COMMUNE DE BAGNES

COMMANDE D'AVANT-PROJETS

DE L'ECOLE DE VERBIER – VILLAGE

RAPPORT DU COLLEGE D'EXPERTS

PROJET : COMINA

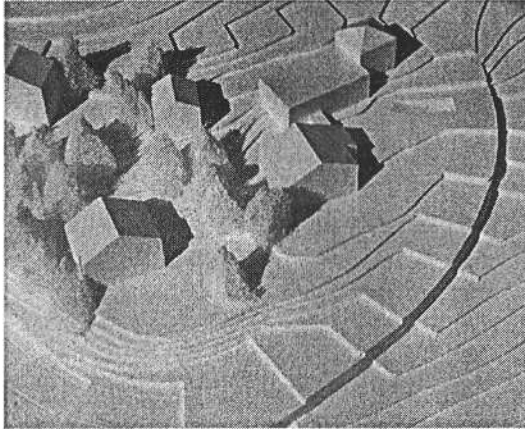
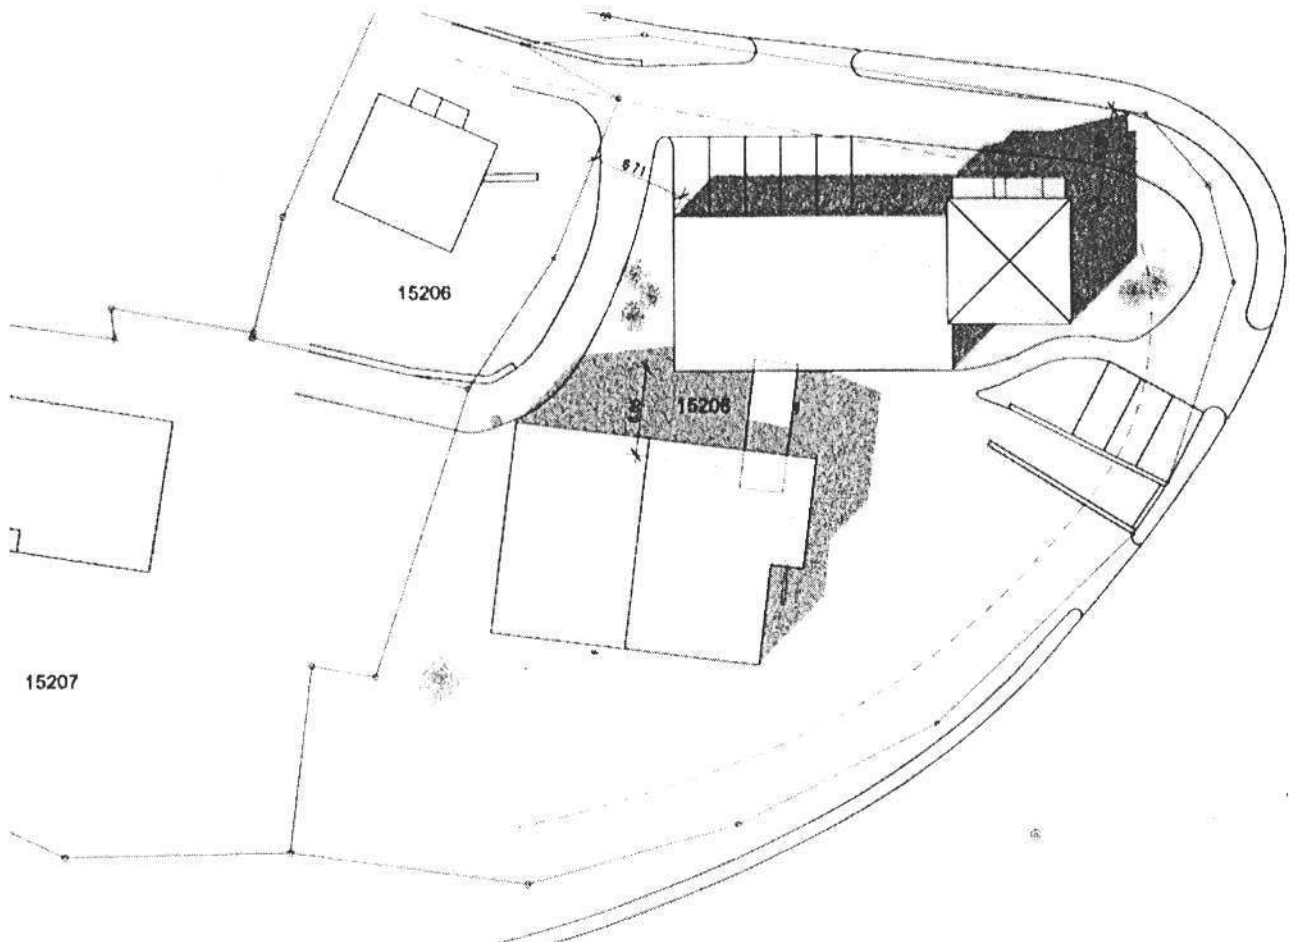
Le nouveau bâtiment s'implante parallèlement à la pente, sur l'emprise des pavillons démolis. Un passage couvert servant également de hall d'entrée le relie à l'école existante.

L'extension est constituée de deux volumes, à l'ouest de deux étages avec toit-terrasse, et à l'est de trois étages avec toit à quatre pans, censé représenter une « tour » à l'entrée de Verbier.

Si la volonté de proposer un bâtiment « signifiant » peut être relevée, la Commission doute cependant du bien-fondé de ce présupposé volumétrique, le site n'étant pas ressenti comme une « porte ». Cette option conduit également à une disparité volumétrique, suscitant un impact important sur le site.

Le fonctionnement intérieur de l'école primaire est correct. Le sas d'entrée et le préau sont cependant sous-dimensionnés.

La position de la garderie, à l'étage supérieur, accessible par un escalier extérieur et n'offrant qu'une toiture-terrasse (chauffée) comme prolongement extérieur, ne correspond pas à l'utilisation attendue pour ce type d'affectation. De plus, les plus petits seront confrontés à la circulation véhicules.

L'intervention sur l'extérieur est mesurée. La proposition de sortie de la voie de bus sur la route cantonale ne peut être admise, vu la configuration en courbe de celle-ci et la proximité du carrefour.

L'architecture de l'extension pourrait être affinée par l'expression d'un volume unitaire, améliorant également la liaison, trop ténue, avec l'édifice existant.

PROJET : FORNAY FARQUET

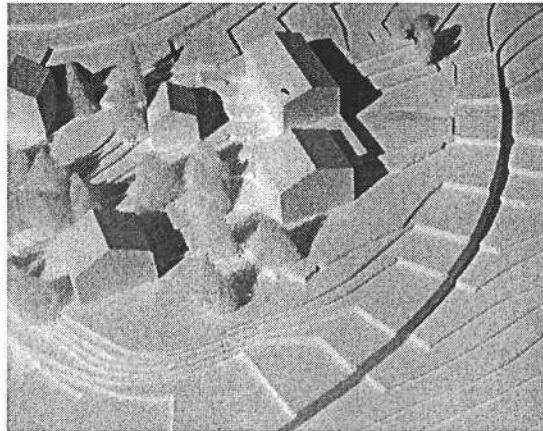
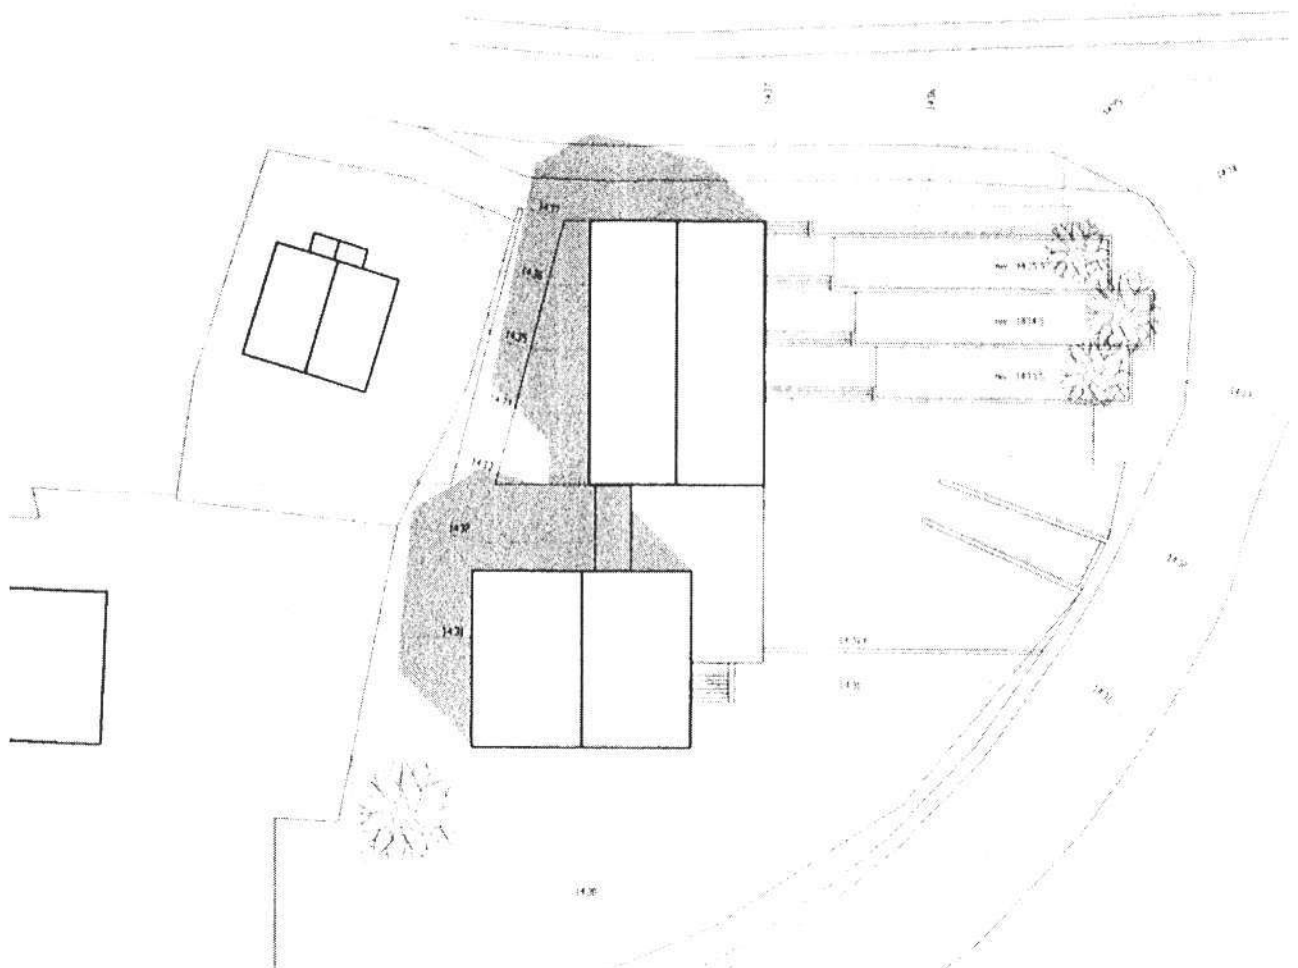
Le projet s'implante sur l'arrière du bâtiment existant, perpendiculairement aux courbes de niveau, proposant ainsi une utilisation mesurée du terrain, et dégagant tout l'espace côté est, libéré par la démolition des pavillons.

Le haut de la parcelle, où est située la halte du bus, est connecté au préau par un heureux dispositif d'escaliers et gradins publics. La différence de niveau sur le préau à l'est, ainsi que le maintien de la rampe du passage inférieur, diminuent cependant la capacité d'utilisation et la qualité de ce bel espace.

Aucune réponse n'est, d'autre part, donnée à sa limite sud et est. La rampe d'accès aux parcelles privées est très pentue.

L'organisation générale du projet est bien maîtrisée. Le hall d'entrée dans sa relation avec l'escalier de l'extension est peu convivial. Le dimensionnement des espaces de circulation de l'extension est à vérifier.

La proposition d'une salle des maîtres attenante au préau mérite d'être retenue.

L'expression architecturale est cohérente, si ce n'est l'option « placage bois » et les détails, selon la « tendance », peu justifiables ici que sont l'absence de pilier pour l'angle sud-est de l'extension et le décalage des fenêtres des salles de classe, sans correspondance à l'intérieur.

La proposition de suppression de l'annexe d'entrée du bâtiment existant est pertinente dans la mesure où elle permet de proposer un espace d'entrée couvert à l'échelle de l'école, agréable et fonctionnel.

Le projet offre le cube de construction le plus bas.
